Veřejná zakázka na stavební práce

„ZŠ a MŠ Brno, Křenová 21, p.o., objekt Mlýnská 27 – rekonstrukce střechy“

DODATEČNÉ INFORMACE K ZADÁVACÍM PODMÍNKÁM

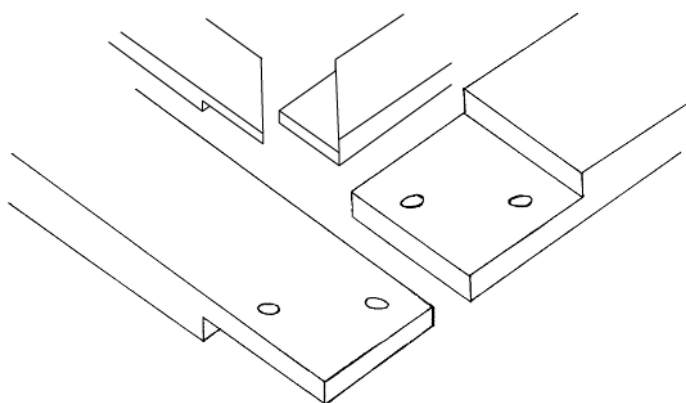
Dotaz 26: Úplně dle popisu nechápu uchycení vazného trámu - konkrétně dle popisu přeplátování do pozednice, když dle výkresu řezu jsou vrchní úrovně obou prvků ve stejné výšce.

Odpověď 26: Plátování prvků ve stejné výšce je běžný typový detail (ilustrativní příklad níže)
